BOLETÍN INFORMATIVO N° 59

ADR 86502 – Nuevo Marco de 3 guías para HA62 RPT

ADR 86502 – Marco corrediza 3 guías HA62 RPT

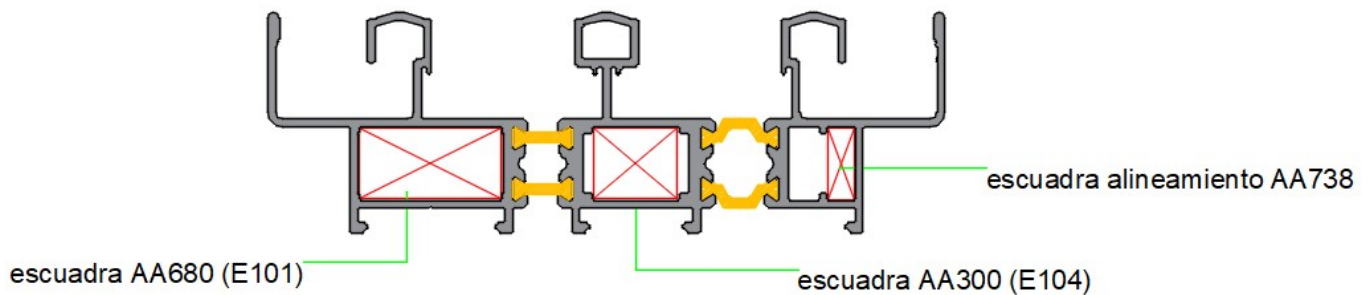
El marco de 3 guías para HA62 Corrediza RPT tiene las siguientes características:

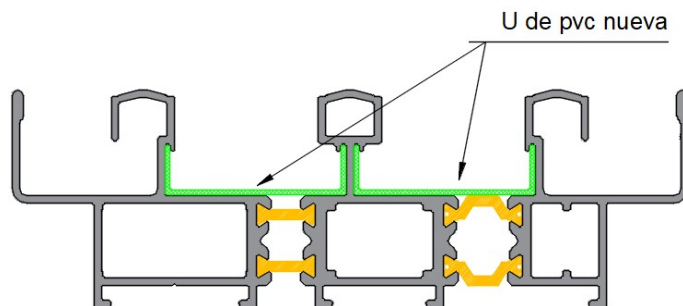
1. Utiliza escuadras de armado y alineado existentes en nuestras líneas de RPT:

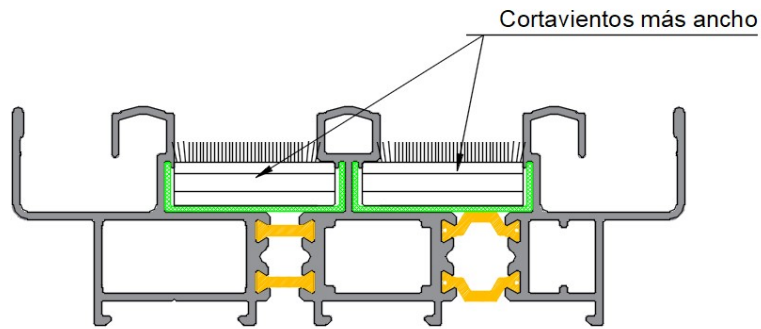
2. Requiere de nuevos cobertores de PVC en "U" para cubrir los espacios entre guías:
